Heft: 5: Vorfabrikation = Préfabrication = Prefabrication

Artikel: Wettbewerb Schauspielhaus Hannover

Wettbewerb Schauspielhaus Hannover

Zuschauerraum.

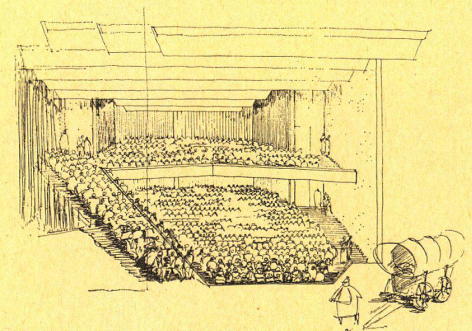
»Die Proszeniumszone bei diesem Entwurf ist als ideale Lösung zu betrachten. Der Verfasser verzichtet auf die konventionelle Öffnung in der Bühnenwand. Seine Zuschauerwände fließen ohne Übergang in den Bühnenbereich hinein. Die unsymmetrische Anordnung der rechts und links angeordneten Simultanspielplätze ist sehr spannungsvoll. Gut ist der Auftritt auf dem rechten Simultanspielplatz durch die bewegliche Proszeniumswand oder über eine vom Rang herunter geführte Treppe. Der linke größere Simultanspielplatz eignet sich zur Unterbringung größerer Aufbauten für Bühnenorchester usw. Nicht gut ist, daß bei konventionellem Spiel hinter dem Bühnenportal der Verfasser die linke Simultanspielplatzöffnung durch einen aus der Tasche in Richtung zur Bühne laufenden Vorhang schließen will. Dieser Vorhang würde bei allen konventionellen Inszenierungen farbig, akustisch und auch in seiner Materialwirkung störend sein. Es ist jedoch kein Problem, anstatt des Vorhanges aus der gleichen Nische eine feste Wand an das Portal der Bühne heranzuschieben. Bei dieser Proszeniumslösung ist es möglich, ohne große Hilfskräfte und ohne Zeitverlust den Wechsel zwischen weitgeöffneter Spielfläche und konventioneller kleiner Bühnenöffnung durchzuführen.«

Raumakustische Beurteilung: Die gesamte Raumkonstruktion ist vom Standpunkt des Raumakustikers als besonders günstig zu bezeichnen. Die Anordnung der raumschließenden Wände wird ohne jeden Zweifel ein geschlossenes, gut schallverteilendes Klangbild entstehen lassen.

Modell des Zuschauerraums mit zwei Rängen und Proszeniumstürmen.

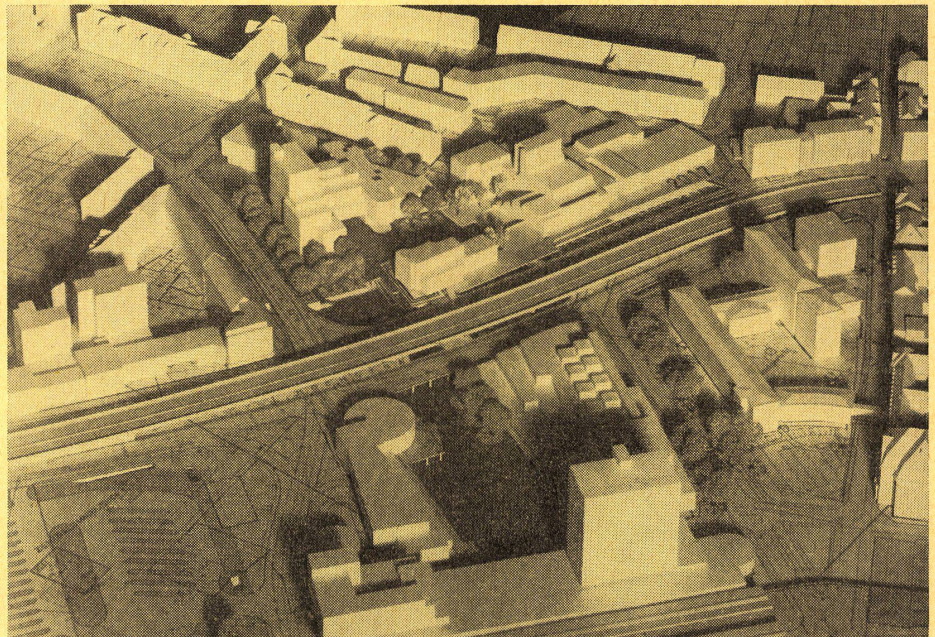
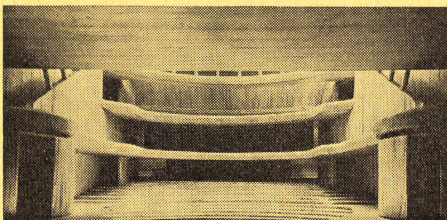
»Die Proszeniumszone zeigt eine eigenwillige Lösung. Die feste Bühnenrampe rundet sich in der Gegenbewegung zu den gerundet angeordneten Sitzreihen des Parkettgestühls. Die der Rundung der Sitzreihen angepaßte, vorspringende Vorbühne sowie die rechts und links davon liegenden Simultanspielflächen sind interessant. Einengend allerdings sind die auf diesen Flächen stehenden Rundturmelemente, die sich zwar als Halbschalen um die Hälfte der Kreisfläche herausdrehen lassen, aber mit der in 5 m Höhe darüber liegenden Rang-Rundfläche doch, auf Dauer gesehen, recht störend und hemmend sein können. Sie stehen vor der 26 m breiten und 8 m hohen Bühnenwand und decken diese rechts und links stehenden 7 m breiten Seitenwände nur teilweise ab. Das Größenverhältnis der Bühnenöffnung zur Bühnenwand ist ca. 1:5.

Die rechts und links weit vorspringenden Ränge, die mit ihrer Rundfläche in 4,5 m Höhe die Proszeniumsrandwände halten, werden später nicht immer nutzbringend einbezogen werden können, sondern bei der Vielfalt der szenischen Anforderungen im Laufe der Zeit hemmend wirken.

Beim Spiel auf der Vorbühne ist die Sicht vom 2. Rang nicht gewährleistet, diese Plätze sind in einem solchen Falle nicht zu verkaufen. Will man diese Sicht verbessern, muß man den Rang steiler bauen, dadurch die Zuschauerraumdecke anheben und bekommt dann eine noch steiler abfallende Deckenneigung.

Beim Vergleich mit allen anderen eingereichten Arbeiten dieses Wettbewerbs fällt dieser Preis durch seine bescheidene, unprätentiöse Grundhaltung auf. Er hat auch mit 60 851 m³ die kleinste Masse umbauten Raumes. Raumakustisch ist der Entwurf ungünstig beurteilt, »da der vordere Teil der seitlichen Wandflächen und die Türme der Proszeniumszone die erforderliche Schallreflektion des Bühnengeschehens nicht ausreichend unterstützen.«

Schnitt durch Foyer mit Vertiefung und Oberlicht, Zuschauerraum mit Rang und Rangгалеріе, links Bühne.

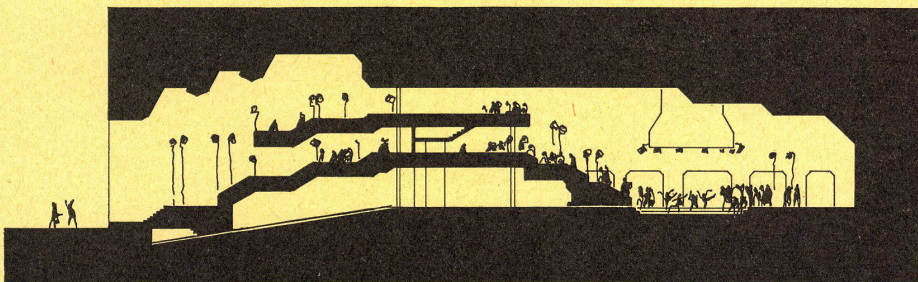
»Die Proszeniumszone entspricht in ihrer Eigenwilligkeit der architektonischen Gesamtkonzeption des Zuschauerraumes. Das reizvolle Ansteigen von begehbaren Spielpodesten rechts und links an den Zuschauerwänden bis zum 1. Rang hinauf ist besonders hervorzuheben. Es ist dadurch möglich, bei eingefahrener Vorbühne und großer Bühnenöffnung durch seitliche Auftritte aus dem Proszeniumsbereich ein lebendiges Spiel rechts und links der eigentlichen Bühnenspielfläche zu inszenieren. Das Spiel auf der Vorbühne im Verlauf einer Spielzeit kommt sehr viel weniger in Frage als das normale Spiel ohne Vorbühne mit bestuhltem Orchesterpodium, d. h., daß die sehr reizvollen Spielpodeste rechts und links nur relativ selten in das Spiel einbezogen werden können, ansonsten brach liegen. Kritisch erscheint es, daß die Bühnenwand des Zuschauerraumes 26 m breit ist und 8 m hoch und daß bei größter Bühnenöffnung rechts und links von dieser 7 m breite Flächen verbleiben. Nimmt man die normale Bühnenöffnung, verbleiben rechts und links 9 m Wandfläche. Diese Wandfläche zu überspielen, ist fast unmöglich, da Wandfläche und -öffnung im Verhältnis zu max. 1:5 stehen. Die Forderung, besonders beim Bau eines Schauspielhauses, daß der Raum möglichst nahtlos in die Bühne hineinfließen sollte, ist hier also nicht erfüllt, sondern ins Gegenteil verkehrt.«

Raumakustische Beurteilung: Die geometrische Form des Zuschauerraumes ist ungünstig, d. h. die Seitenwände liegen zu weit hinter der Bestuhlungszonen. Es sind daher keine Diffusionsreflexionen aus diesem Bereich zu erwarten. Die im rechten Winkel zu den Seitenwänden verlaufenden Proszeniumswände unterstützen in keiner Weise die Beschallung aus dem Bühnenraum. Die vom oberen Bühnenausschnitt sehr steil in den Deckenraum aufsteigende Decke mit der ungünstigen Unterstufenteilung läßt ebenfalls keine ausreichende wirksame Reflexion entstehen. Wegen der zwei vorgesehenen Ränge ist die im Plan vorgesehene Höhe der Decke zwecks Erzielung einer besonderen Schallverteilung nicht korrigierbar. In der Proszeniumszone fehlt völlig eine die Beschallung aus dem Bühnenraum diffus oder zumindest reflektierende Fläche oder Übergang vom Bühnen- in den Zuschauerraum herein.
